VIGTIGT - Korrektion vedr. medicinsk udstyr Xper Flex Cardio patientmonitoreringssystemet

Anomali mht. kurve for realtids-EKG og tryk: SpO₂- eller NIBP-måling opdateres muligvis ikke på displayet

SpO₂-måling opdateres muligvis ikke på displayet

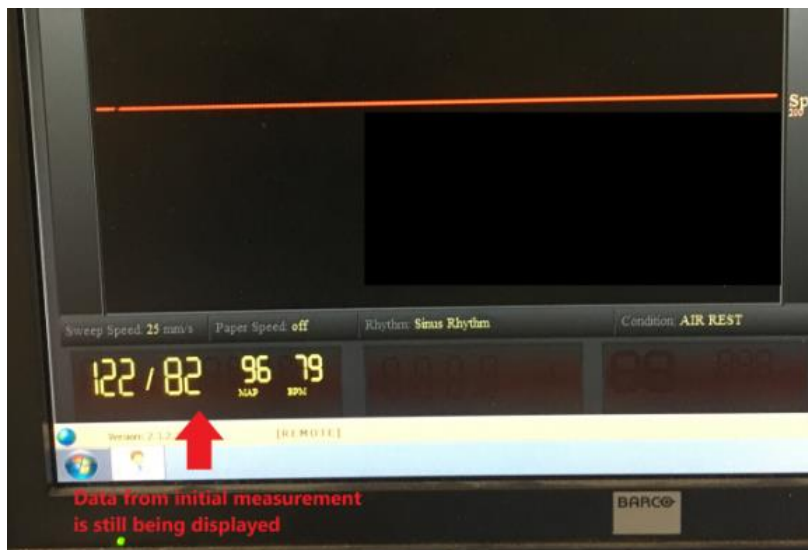
NIBP-måling opdateres muligvis ikke på displayet

PLANLAGTE TILTAG HOS PHILIPS	<p>En repræsentant for Philips vil kontakte dig angående dine berørte Flex Cardio-enheder. Hver berørt enhed kræver en softwareopdatering fra Philips. Desuden vil alle software- og dokumentationsmediesæt blive udskiftet. Disse handlinger vil blive implementeret af Philips uden beregning.</p>
